Mission régionale d'autorité environnementale
OCCITANIE

**Avis sur la création d'un parc photovoltaïque
- commune de Castelnau-d'Estrétefonds (Haute-Garonne)
au lieu-dit « l'Escrimeyre est »**

N°Saisine : 9 368/A P

Avis émis le 13 janvier 2026

Figure 2 : plan de masse du parc photovoltaïque - extrait de l'étude d'impact

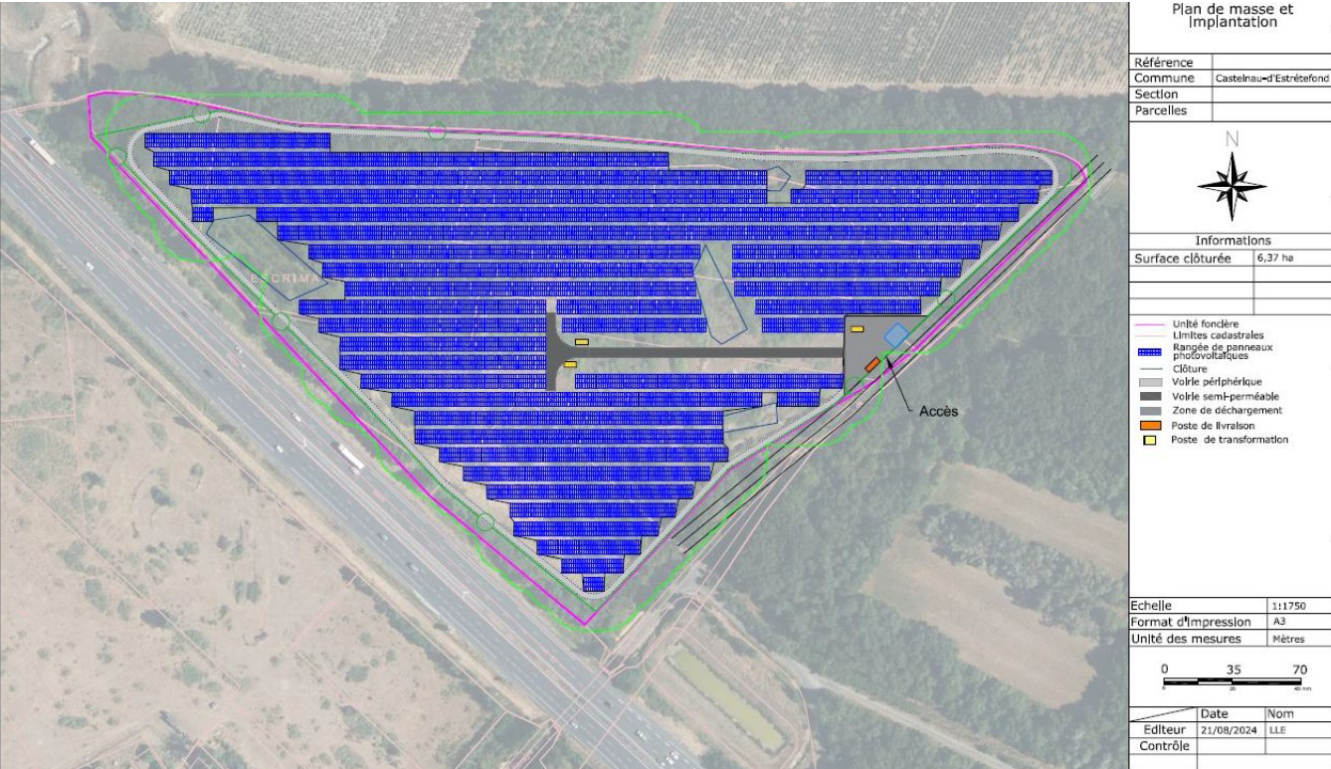
La MRAe constate que le plan d'implantation des panneaux solaires proposé n'évite pas la trame boisée en cours de constitution au nord, qui fait partie intégrante d'un réservoir de biodiversité de milieu boisé. Si des arbres ne sont pas comptabilisés comme surface à défricher au titre du code forestier, ils constituent pour la biodiversité un milieu riche qui concentre des enjeux modérés à forts pour les chiroptères, les insectes, les passereaux. Ils doivent être préservés afin d'éviter un risque de mortalité pour plusieurs cortèges d'espèces. Une distance d'au moins 10 m entre le parc solaire et cet ensemble boisé doit être préservé en mesure d'évitement.

La MRAe recommande de réduire l'emprise des panneaux au nord pour préserver la trame boisée en cours de constitution qui vient renforcer la Chênaie mûre. Cet évitement permettra également de réduire les incidences pour les amphibiens et les reptiles, qui seront générées par les débroussailllements prescrits par le SDIS.

La MRAe recommande également d'éloigner les rangées de panneaux des mares afin de maintenir leur intérêt pour la faune durant la phase d'exploitation.

La MRAe recommande de réduire significativement l'emprise d'implantation des panneaux solaires afin de prévenir le risque de perte nette de biodiversité.
